**Verslag huishoudelijke elektrische installatie op laagspanning en zeer lage spanning****Algemeen:**

Referentie: 014-20260810-01	Datum controle: 10/08/2026
Keurder: 014

Eigenaar: Scheerlinck, geeraets	EAN-code: 541448820073565589
Adres installatie: J. De Ridderlaan 138, 1780 - Wemmel	Nummer teller(s): 1lgz0517668096
Distributienetbeheerder installatie: Fluvius	
Datum uitvoering installatie:	☒ Vóór 01/10/1981 ☐ Tussen 01/10/1981 en 01/06/2020 ☐ Vanaf 01/06/2020
Type:	☒ Wooneenheid ☐ Niet-huishoudelijk ☐ PV ☐ Batterij ☐ Laadpaal

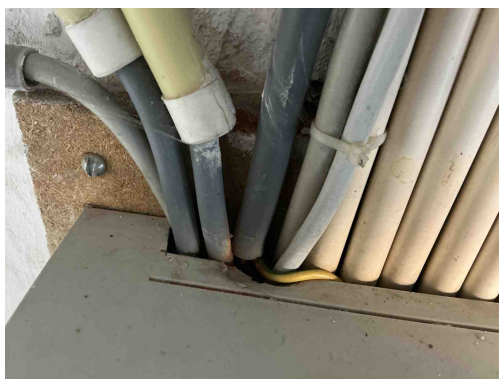
B17 - De voedingsspanning is niet op elk bord vermeld (Boek 1: 3.1.3.3).
Opmerking: Oa bord 1&2

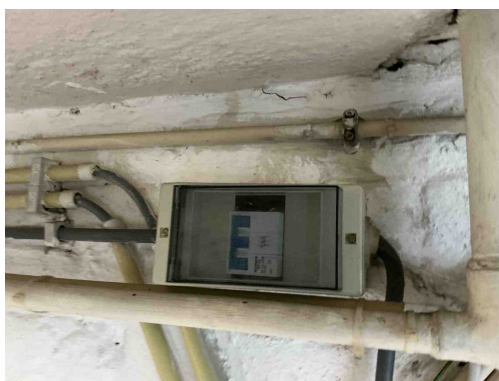
T23 - Het elektrisch materiaal is beschadigd. (Boek 1: 1.4.1.3).
Opmerking: Oa kast 1

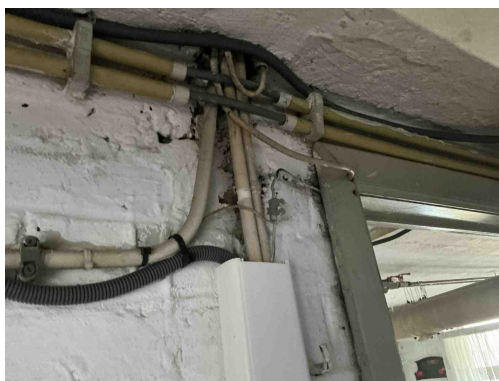
B04 - De aanduiding van de kringen, klemmen en/of schakelapparatuur ontbreekt, is onjuist of is onvolledig (Boek 1: 3.1.3.1/5.1.6.1).

Opmerking: Oa bord 1&2

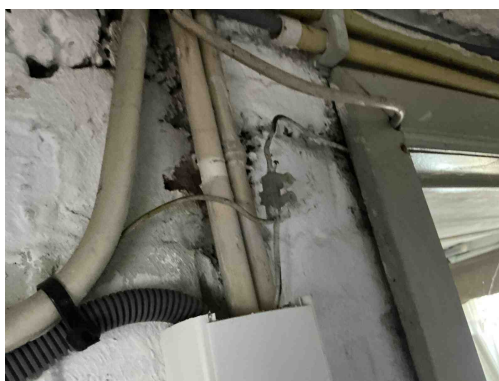
C21 - Het gebruik van geleiders van het type VOB, zonder bijkomende afscherming is niet toegestaan (Boek 1: 5.2.9.6).
Opmerking: Oa kelder

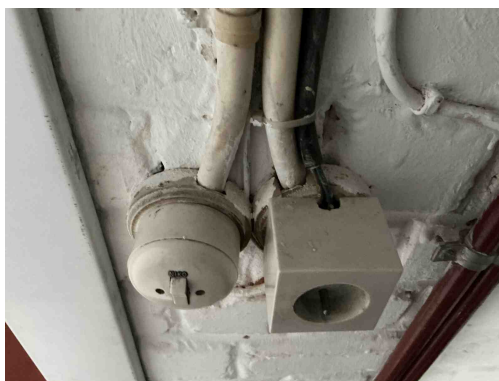
C35 - Er zijn doorverbindingen gemaakt met lusterklemmen; er kon niet aangetoond worden dat deze klemmen geschikt zijn voor de aanwezige spanning, stroom en draadsectie en dat ze "CE" zijn (Boek 1: 1.4.2.1.).
Opmerking: Oa kelderdeur

C26 - De verbindingen zijn niet gebeurd in borden, in aftakdozen, aan de klemmen van contactdozen, schakelaars of in de verlichtingstoestellen (Boek 1: 5.2.6.1).
Opmerking: Oa kelderdeur

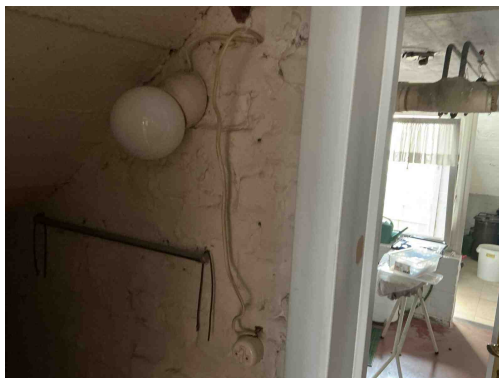
T13 - Opbouwcontactdozen en/of -schakelaars zonder achterplaatje mogen niet rechtstreeks op een brandbare ondergrond bevestigd worden (Boek 1: 4.3.3.5).

Opmerking: Oa kelder

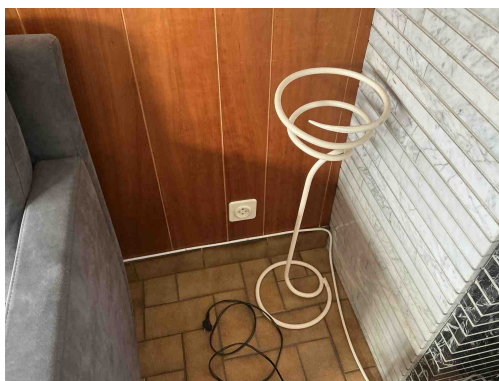
C13 - Onvoldoende bevestiging van de leiding(en) (Boek 1: 5.2.9.5).

Opmerking: Oa kelder

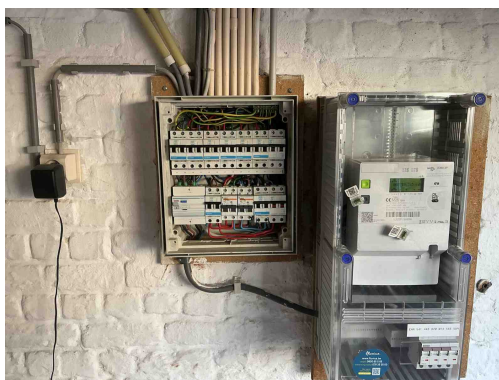
T11 - De contactdozen waarvan de toegekende stroomsterkte maximaal 16A en de toegekende spanning maximaal 250V bedraagt en niet bedoeld zijn voor de voeding van een of meerdere verbruikstoestellen voor een specifiek doel en niet geplaatst zijn in of op schakel- en verdeelborden, beschikken niet of IPXX-D (incl. gemeenschappelijke delen residentieel geheel) (Boek 1: 4.2.2.3/5.3.5.2).

Opmerking: Oa living
